Nr ZP-1/2015

W związku ze złożonym przez Uczestnika postępowania zapytaniem dotyczącym treści Specyfikacji Istotnych Warunków Zamówienia w postępowaniu:

„Termomodernizacja budynku szkolnego w Ludwikowie” opublikowanym na portalu UZP

przykładowe rozwiązanie daszka:

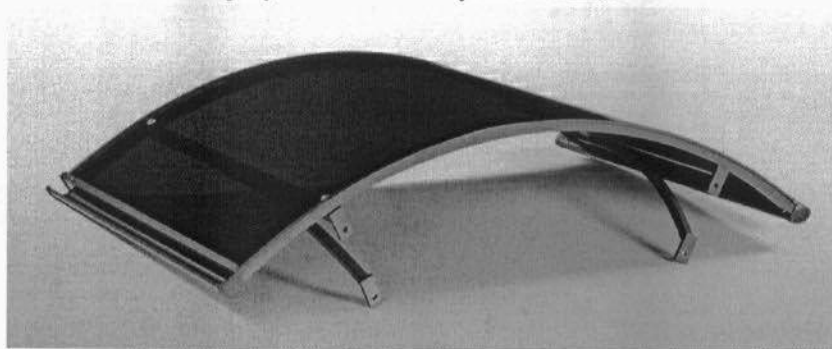
daszek nad wejściem do budynku	montaż daszka o konstrukcji aluminiowej nad drzwiami zewnętrznymi str. 7	Aluminiowe daszki nad drzwiami - zgodnie z projektem	- brak opisu w specyfikacji. Nie można określić jakie jest wypełnienie daszka (należy określić materiał i jego min. grubość)

- daszek nad wejściem do budynku – daszek o wymiarach w rzucie 150x80cm (rozwiązanie systemowe), konstrukcja z profili aluminiowych malowanych proszkowo, z rynienkami odprowadzającymi wodę, wypełnienie pokrycia z płyty poliwęglanowej otworowej o gr.10mm (Kolorystyka w uzgodnieniu z użytkownikiem obiektu przy udziale Inspektora nadzoru), poz. kosztorysowa 153,
